イプシロンロケットプロジェクトの 事前評価質問に対する回答

平成22年7月26日

宇宙航空研究開発機構

本資料は、平成22年7月16日（月）に開催された第1回推進部会におけるイプシロンロケットプロジェクトの説明に対する構成員からの質問に対し、独立行政法人宇宙航空研究開発機構（JAXA）の回答をまとめたものである。

【資料の該当箇所】 推進1-2-3 39ページ

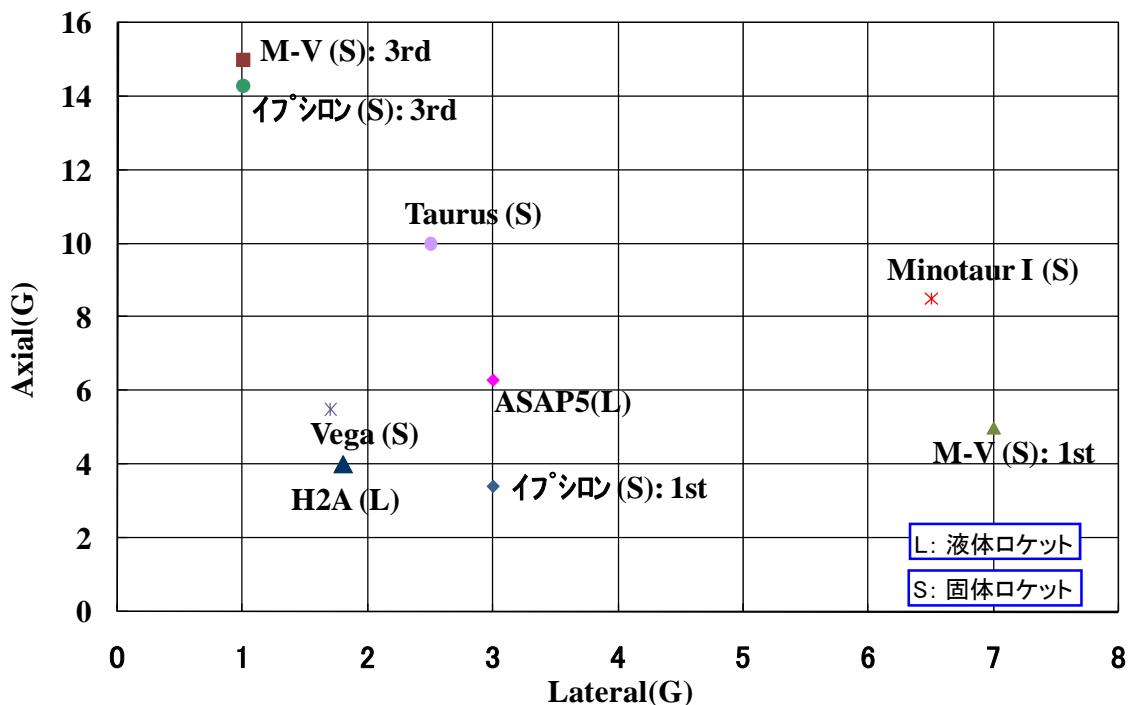
小型衛星の場合は政府ミッションが多く、従って外国の衛星を打上げる機会は少ないと思いますが、それでも将来的には開発途上国が自ら衛星を開発して打上げを依頼すると言うケースも考えられます。その場合、打上げ時の環境条件が国際標準並？であることが重要です。外国の例を基にイプシロンの環境条件は国際標準並であることは確認してありますか？ 1段モータにも固体モータ固有の縦振動がありますが、衛星分離部の振動対策は万全ですか？

イプシロンロケットのシステム要求検討時において、海外ロケットのUser's Manualと比較して環境条件要求を設定し、さらにJAXA宇宙利用ミッション本部、宇宙科学研究所の有識者とも意見交換を実施した結果、下記の環境はいずれも世界標準レベルであると認識しています。

- ・複合荷重条件：添付図1
- ・音響環境条件：添付図2
- ・衝撃条件：標準的なマルマンクランプ分離方式であるため国際標準レベル（さらに、低衝撃分離機構の研究中）

正弦波振動については、M-V用モータでは目立った燃焼振動がありませんでしたが、SRB-Aでは燃焼振動に起因する縦振動が生じています。これに対しては添付図1に示した複合荷重に耐荷する衛星であれば大きな問題にならないレベル（ $2.0G_{0-p}$ 以下）に制振する制振機能付PAFを新規開発し、正弦波振動環境を他のロケットと同等レベルに抑えることを計画しています。
